**Věc: Odvolání**

**Nesoulad projektové dokumentace s veřejnou vyhláškou Stavebního úřadu Jedovnice - stavba Senetářov – Obnova NN, u hřiště ze dne 1.8.2023**

**Sp.zn. S MJED 937/2023**

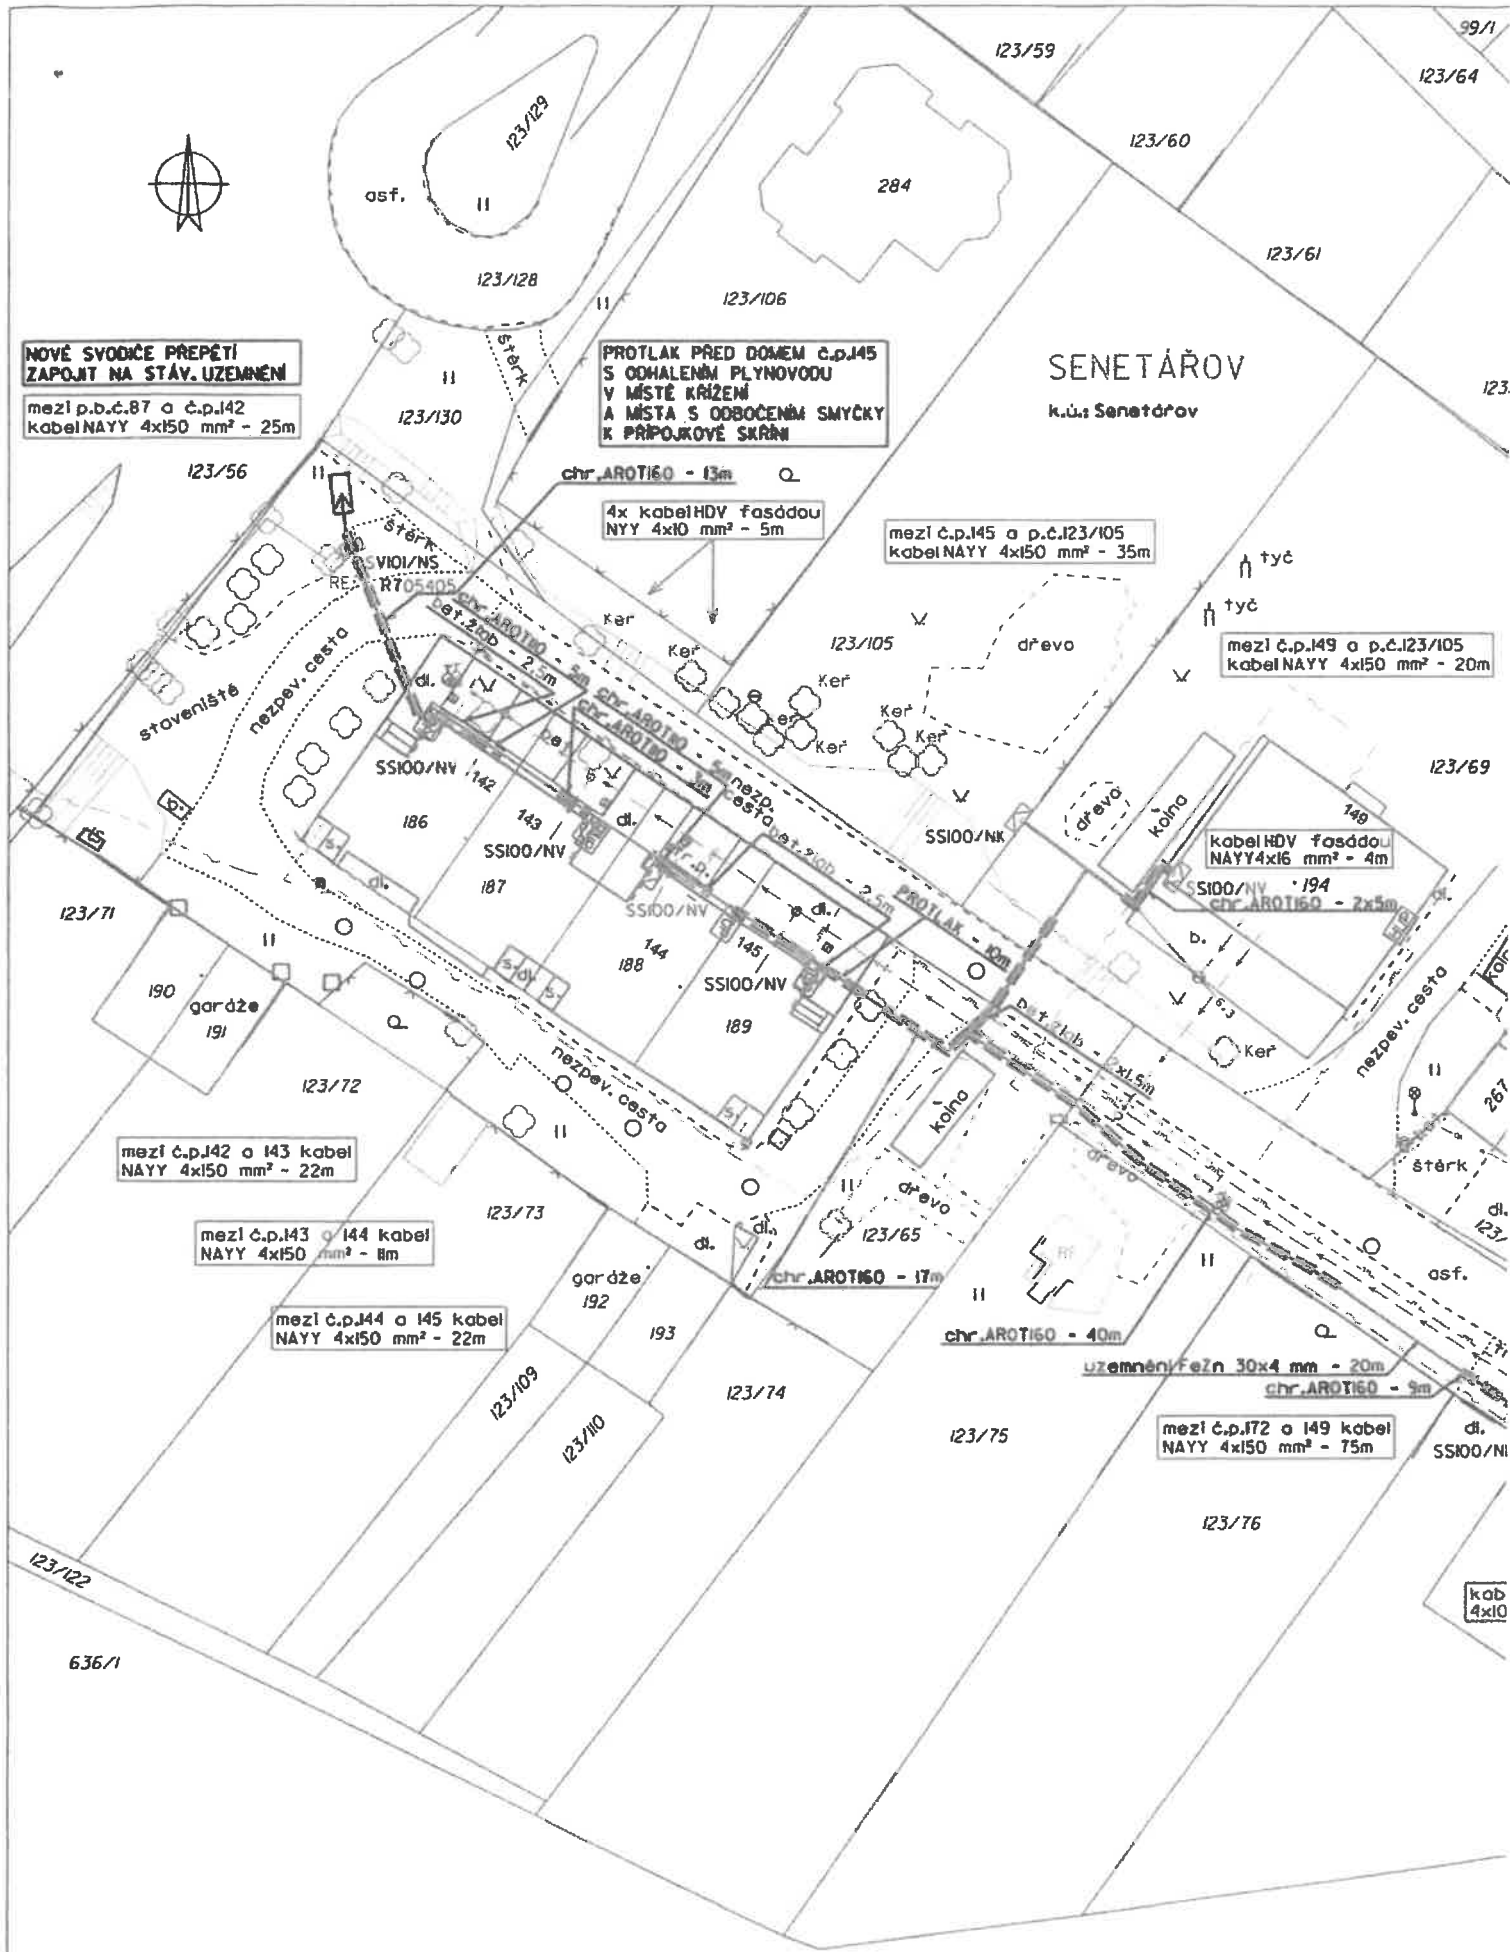
1. V celkovém situačním výkresu firmy Aditis group – Senetářov, obnova NN, u hřiště, a v katastrálním situačním výkresu – je zmíněná přípojková skříň stále orientována tak, že je přístupná z pozemku p.č. 123/69, nikoli jak uvádí Stavební úřad Jedovnice z pozemku p.č. 123/ 105 (viz příloha).
2. Přípojka vedená k pozemku p.č. 123/105 bude zajišťovat připojení k soukromému pozemku, vzhledem k vlastnickým právům a možným budoucím záměrům je vhodné její umístění nikoliv na společné hranici s pozemkem p.č. 123/69, ale přímo na pozemku p.č. 123/105.
